改善箇所説明図 ①

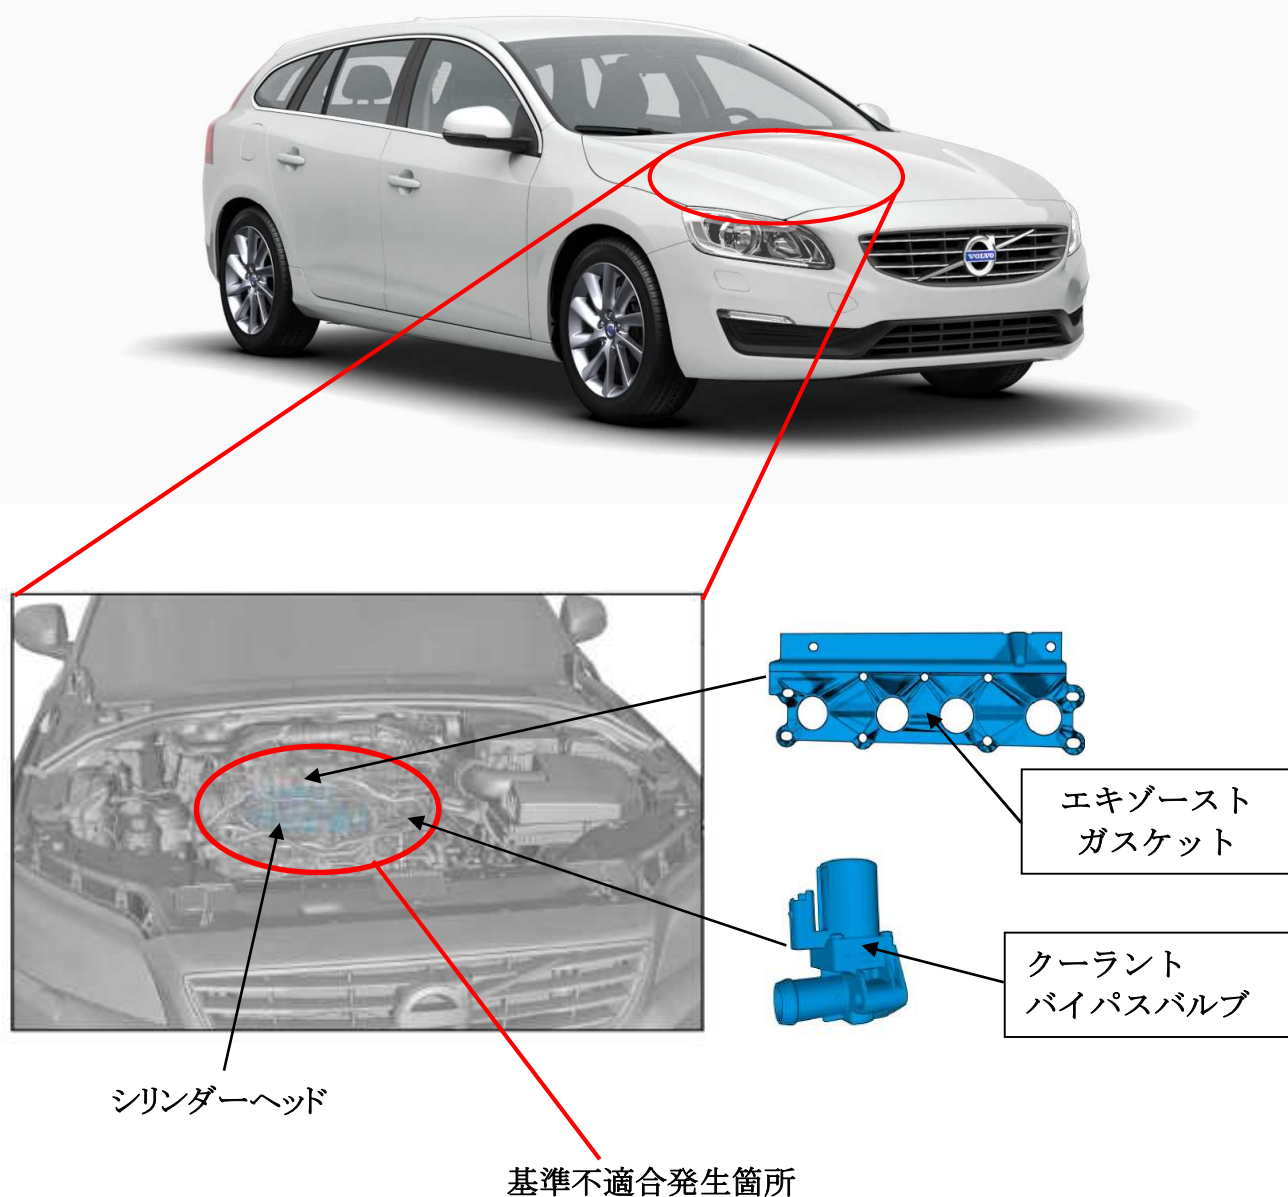
基準不適合発生箇所

エンジン冷却装置において、冷却水の温度制御が不適切なため、特定の外気温でエンジンを始動後、急発進等を行うと、冷却水の温度が急上昇することがある。そのため、冷却水の温度の影響によりシリンダーヘッド部に熱応力が発生して亀裂が生じ、亀裂部位からエンジンオイルが漏れ、漏れたオイルが高温の排気管等にかかり、最悪の場合、火災に至るおそれがある。

改善の内容

全車両、クーラントバイパスバルブ内のバルブ機構を取り外して冷却水の温度制御を変更する。また、シリンダーヘッド部が受ける熱影響を低減させるため、エキゾーストガスケットを対策品に交換する。

識別

運転席ドアヒンジ部へ黄色ペイントを塗布する。
